febiEXAKT

Tendeur de chaîne

N° febi 21275

**BMW E87 116i avec moteurs
N45 115 PS / 85 KW**

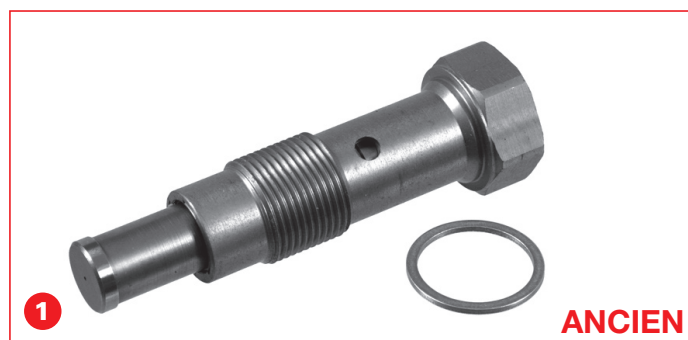
La chaîne de distribution saute même lorsque tous les composants sont montés correctement. Le glissement de la chaîne de distribution peut entraîner un fonctionnement irrégulier du moteur et risque même parfois d'endommager le moteur. Cela concerne les véhicules produits entre mars 2004 et août 2007.

La version d'origine (n° pièce 11 31 1 439 851) du tendeur de chaîne comporte un trou de grande diamètre au-dessus du filet (voir la Fig. 1). Le constructeur automobile a monté cette version de tendeur de chaîne sur les véhicules susmentionnés. La chaîne risque ainsi de sauter en cas de charges défavorables. Dans la pire éventualité, les soupapes et pistons entrent en contact entre eux, ce qui endommage le moteur. Cette version a été remplacée par le constructeur automobile et n'est plus utilisée.

febi recommande d'utiliser exclusivement le tendeur de chaîne actuel febi 21275 (n° pièce 11 31 7 567 680). Ce tendeur de chaîne comporte un trou de petit diamètre en dessous du filet (voir la Fig. 2). Il garantit ainsi un parfait guidage de la chaîne dans toutes conditions et l'empêche de sauter.
